CONTROLE PERIODIQUE DES DISPOSITIFS D'ASSAINISSEMENT NON COLLECTIF

COMPTE-RENDU DE VISITE DU
02/04/2014

Commune	RIVEHAUTE	Adresse	1, Place du Quartier BIBI	
Propriétaire : M. PERSILLON Francis		110, Rue du HALLY	40 465 PONTONX Sur ADOUR	Tel : 06.35.94.87.27

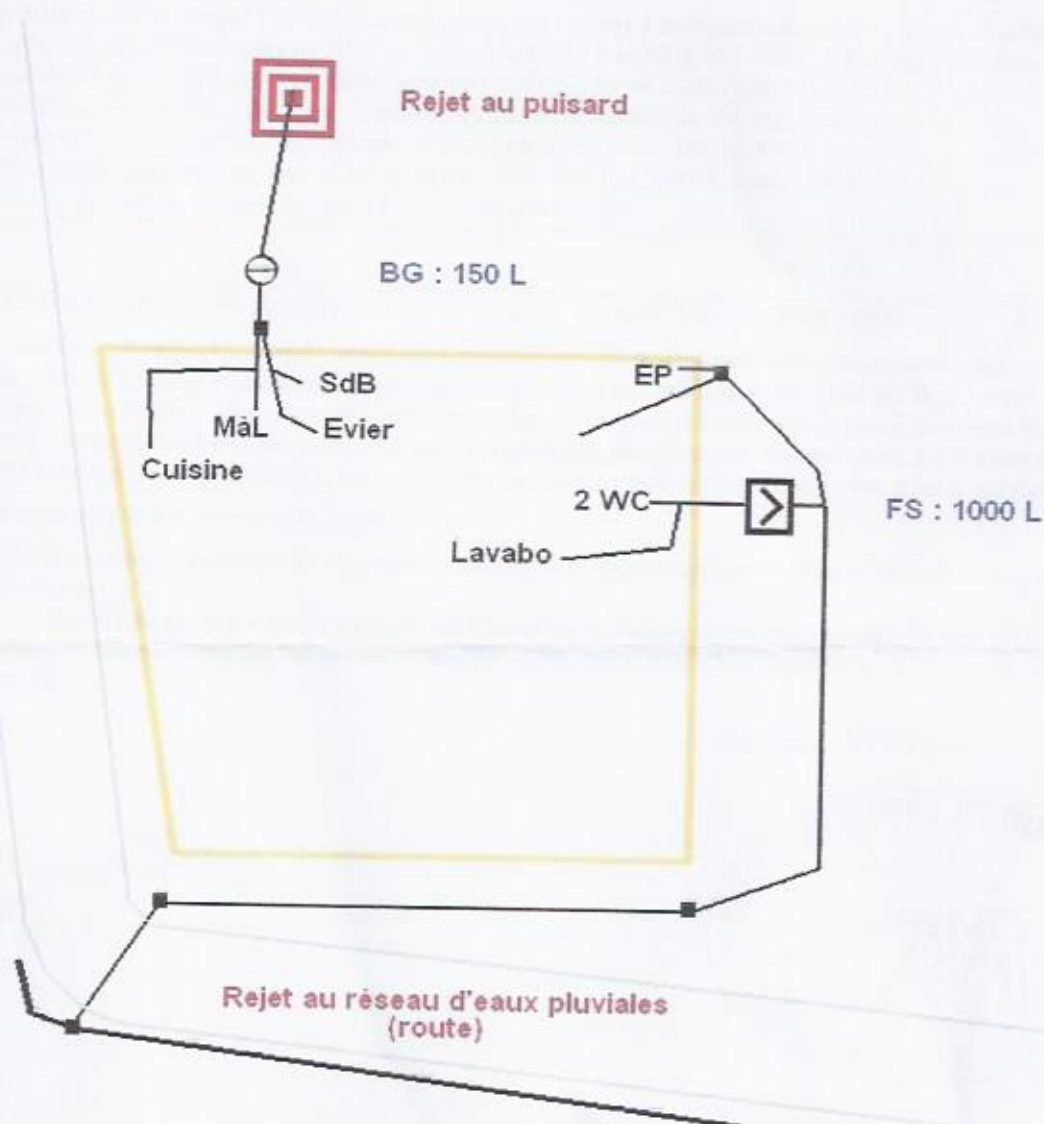
Évacuation du bac à graisses :	Au puisard directement
Évacuation de la fosse :	Au réseau d'eaux pluviales
Évacuation des eaux issues du système traitement vers :	Absence de filière de traitement des eaux (drainage)

Remontée d'eaux usées :	NON
Mauvais écoulement des eaux ou écoulement chez un tiers :	NON : écoulement direct d'eaux brutes et prétraitées au réseau EP

- **Etat de la filière :** Partiel, le dispositif n'a pas tous les éléments requis pour fonctionner correctement. Les données concernant l'installation sont approximatives et les ouvrages ne sont pas accessibles (fosse septique), il est donc difficile d'analyser avec précision l'ensemble du système d'assainissement et de constater le bon écoulement des eaux. Il est donc nécessaire de prévoir de dégager et de rehausser l'accès aux ouvrages.

- **Dimensionnement :** Sous-dimensionnement de la capacité du bac à graisses avec un volume de 150 L, au lieu des 500 L préconisés permettant le prétraitement des eaux ménagères. Absence de filière de traitement des eaux (épandage) avant le rejet.

- **Appréciation des nuisances ou des pollutions :** Les eaux prétraitées, issues de la fosse septique, sont rejetées directement dans le réseau d'eaux pluviales, longeant la route. Ces eaux se déversent ensuite dans un cours d'eau. En revanche, les eaux prétraitées, issues du bac dégraisseur, sont envoyées vers un puisard, situé sur le terrain. Il y a donc un rejet direct d'eaux prétraitées hors propriété (traces d'eaux usées possibles). A noter alors, des risques de contamination du milieu naturel et des eaux superficielles.

- **Travaux à prévoir :** Afin de rendre l'installation conforme, par rapport à la réglementation en vigueur, il serait nécessaire de mettre en place, une fosse toutes eaux de 3000 L, avec un préfiltre intégré et une filière d'épandage des eaux par filtre à sable vertical drainé de 25 m² de surface. Cette filière sera suivie d'un rejet en milieu superficiel (rejet au réseau d'eaux pluviales) après autorisation de la commune (Maire). Cela permettra ainsi le traitement des eaux usées avant leur rejet. Une filière compacte, remplaçant le filtre à sable, d'une capacité de traitement de 5 EH, agréée par le Ministère de l'Ecologie, peut aussi être choisie pour une emprise au sol moindre : micro-station, filtre à coco, filtre à laine de roche, septodiffuseurs, filtre à zéolithe... Prévoir de séparer les eaux pluviales des eaux usées.
